গণপ্রজাতন্ত্রী বাংলাদেশ সরকার
শ্রম ও কর্মসংস্থান মন্ত্রণালয়
কলকারখানা ও প্রতিষ্ঠান পরিদর্শন অধিদপ্তর

ক্যাপ পর্যবেক্ষণের তথ্য

কারখানার নাম	জ্যাকেন্ট টেক্সটাইলস লিঃ
ঠিকানা	Baniarchala, Mahona, Mouza # 3, Vabanipur, Gazipur
কারখানার কোড	GZP137
কালার কোড

মূল্যায়নের ধরণ: **বৈদ্যুতিক মূল্যায়ন** পর্যবেক্ষণের তারিখ: **১৬-০২-২০২৩**

১৬. পর্যবেক্ষণ

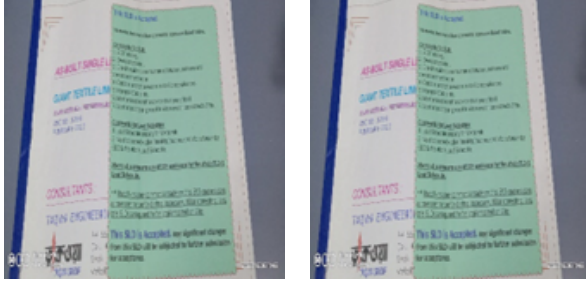
পরিদর্শন পর্যবেক্ষণ	Temperature differences of 21°C to 40°C were observed based on comparisons between component and ambient air temperatures Probable causes are loose connection, over loading, multi cable at single point, rusted connection, use of improper lug, improper cable joint, improper cable bending, damage insulation, internal problem etc.
ক্যাপ আইটেম ক্যাটাগরি

কার্যক্রম	Make sure cables are not overloaded, properly terminated using proper lug, joints are made proper way, no rusted throughout the connection, proper cable bending, no insulation damage, single cable at single point etc. to avoid temperature rise. If necessary consult with a qualified engineer and replace cable or equipment.
সুপারিশের তথ্যসূত্র	
কারখানার কার্যক্রম	
অগ্রাধিকার	প্রয়োজ্য নয়
চূড়ান্ত সময়সীমা	-
সংশোধিত সময়সীমা	১১-১০-২০২২
অগ্রগতির অবস্থা	সংশোধিত
মন্তব্য	4-3-2021 (CVV-1): Thermal scan report is available at site and no hot spot found. 29-05-2022: Completed. 16-02-2023: Completed.
